1.1 CONCEPTO TÉCNICO No.	**CT-7674**
1.2 ÁREA:	Análisis y Mitigación de Riesgos
1.3 COORDINACIÓN:	Estudios y Conceptos Técnicos
1.4 REFERENCIA CRUZADA RADICADO FOPAE:	2014ER10598 2014ER11252 2014ER11253
1.5 RESPUESTA OFICIAL No.	**RO-72458**

2.1 SOLICITANTE:	ARQ. HUGO RODRIGUEZ y CURADURÍA URBANA No 4
2.2 PROYECTO:	Carrera 13 B Este # 71 – 06 Sur
2.3 LOCALIDAD:	4. San Cristóbal
2.4 UPZ:	51. Los Libertadores
2.5 BARRIO O SECTOR CATASTRAL:	Barrio Juan Rey (La Paz)
2.6 DIRECCIÓN:	Carrera 13 B Este # 71 – 06 Sur(1)
2.7 CHIP:	AAA0223DJSY (1)
2.8 MANZANA CATASTRAL:	07
2.9 PREDIO CATASTRAL:	57
2.10 ÁREA (Ha):	0.0123 (2)
2.11 FECHA DE VISITA: **FECHA DE EMISIÓN:**	Septiembre 04 de 2014 Septiembre 08 de 2014

Fotografía No 1. Predio objeto de visita en el cual se encontró una edificación de un (1) nivel.

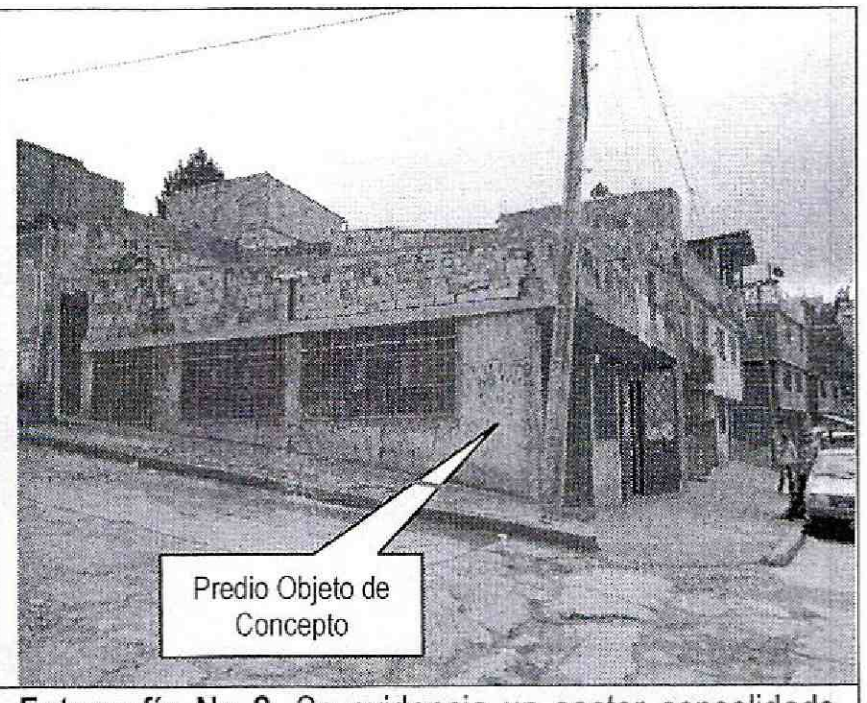
En el momento de la visita técnica al predio objeto del presente concepto técnico, se encontró construida una edificación de un (1) nivel conformada posiblemente por mampostería confinada. En el predio no se observaron evidencias de afectación por procesos de remoción en masa de carácter local en su interior, ni de carácter general en la ladera o zonas aledañas al predio evaluado (Fotografías No 1 y 2).

Finalmente y considerando que en la visita de campo efectuada al predio de la Carrera 13 B Este # 71 – 06 Sur (Fotografías 1 y 2), se encontró construida una edificación que posiblemente se ajusta a la descripción del proyecto incluido en el formato de solicitud GPR-FT-03 enviado por la Curaduría Urbana No 4; se recomienda a la Alcaldía Local de San Cristóbal, verificar si se ha cometido alguna infracción urbanística para que si es del caso, lleve a cabo las acciones pertinentes dentro de su competencia como encargada del control urbano en su localidad.
